# 令和元年東日本台風による河川関係の浸水に関する検証報告書 【概要版】

#### ア 扉体(ゲート)の高さ確保

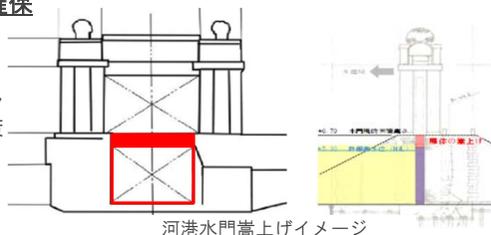
- 土のうによる対策について
  - ・（A氏）堤防と水門の高さが違うのは問題がある。
  - 嵩上げによる対策について
    - ・（A氏）土のうによる河床の嵩上げよりゲート自体の嵩上げの方が良い。

- 土のうによる対策について
  - ・土のうを積むのに意味がありますか？人件費の無駄遣いではないでしょうか？大雨でまた水門から溢れば土のうは流されると思いますが。

- ・短期対策は、扉体の嵩上げ工事とする。
  - 土のうによる対策は水密性に関して懸念があるため、扉体の嵩上げ工事とする。
  - 短期間で設置可能な嵩上げ材料の耐久性を考慮し、次の対策の実施を前提と考える。
- ・令和3年度の台風シーズンまでには、扉体の嵩上げに代わる対策を実施する。

#### 水路1 ……フラップゲート有(鎖により開口状態)

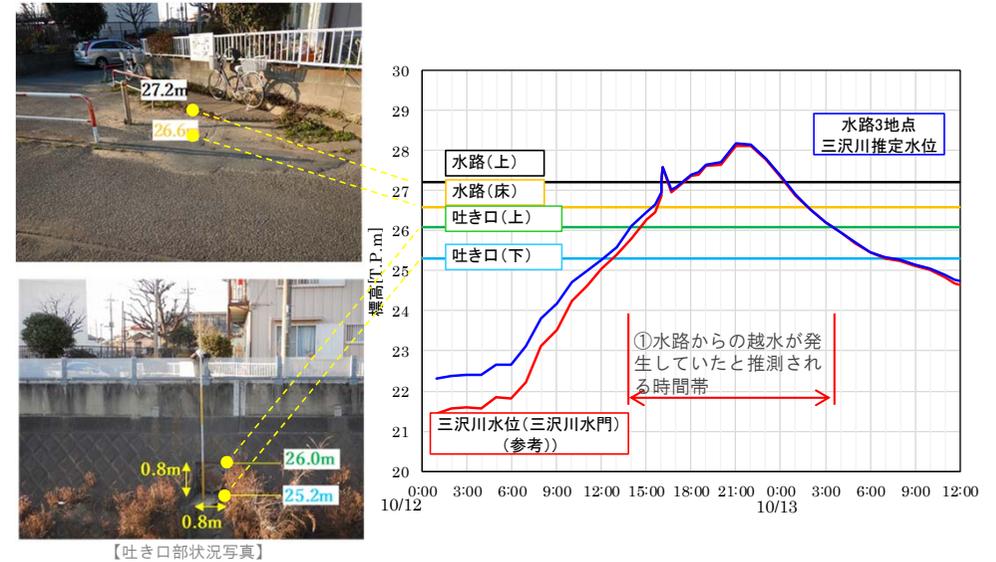
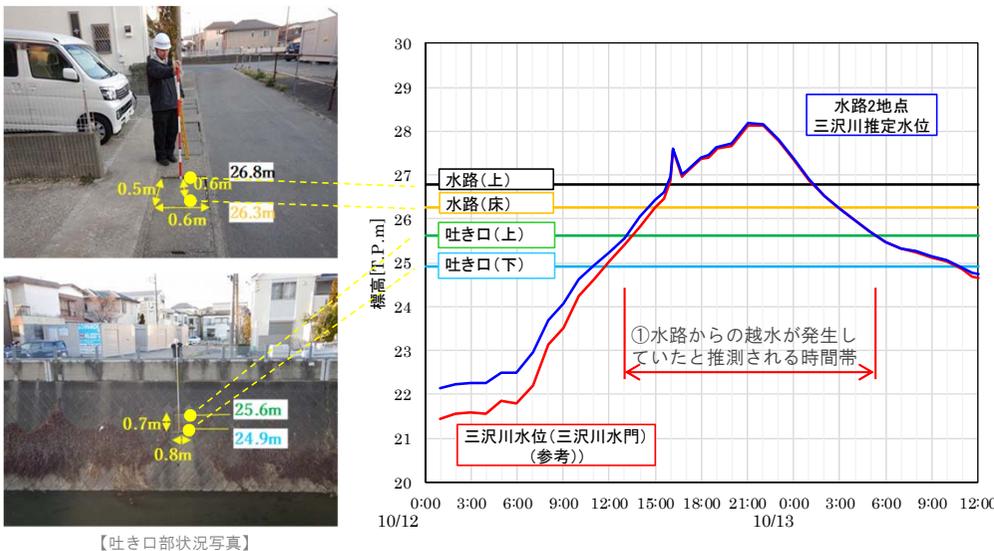
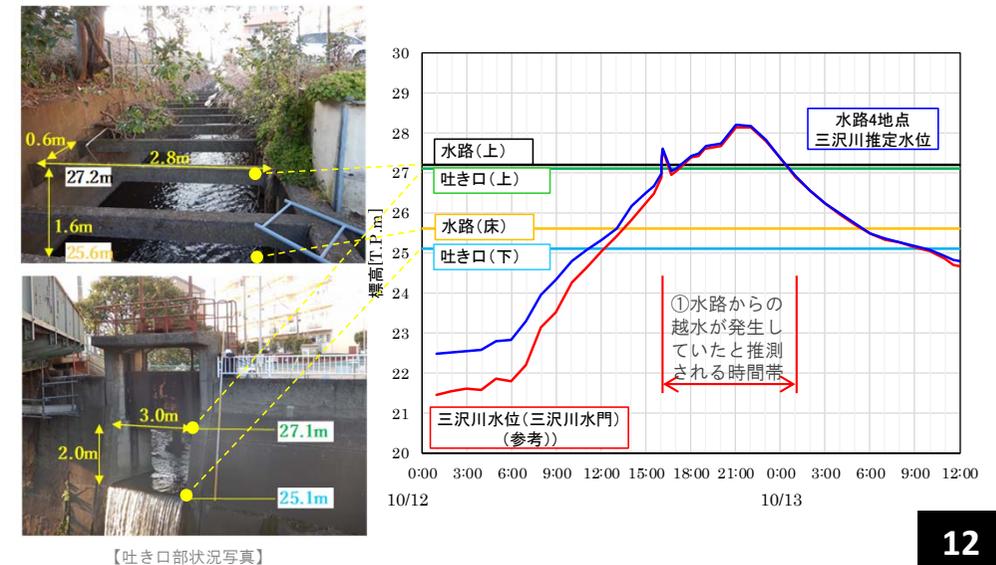
三沢川の各水路地点水位は、15:00過ぎから2:00の間、水路1, 2, 3, 4の上部を越える水位であったことが推測される。浸水地域は広大な水路網における降雨と水量、三沢川及び、多摩川の水位変動等、複数の要因が同時かつ複雑に働く場所であり、河川分野等の学識経験者である第三者から「令和元年東日本台風における当時の浸水状況について、浸水シミュレーション等を用いた精度の高い再現を実施するためには、内水だけではなく外水による要因も大きいことから、水路のほか三沢川や多摩川等の広大な河川をモデル化し、水門等の施設運転状況や水位等の複雑かつ複数の境界条件を設定する必要がある。このため、浸水状況をシミュレーション等で現況を精度よく再現することは非常に困難、もしくは不可能である。」と提言されております。しかし、三沢川の水位が水路の高さより上昇しており、一時的に水路への逆流が発生していた可能性も否定できない。（水路1の吐き口部は、フラップゲートが設置されているが鎖により開口されていた。また、水路4についても水門が開いている状態であった。）
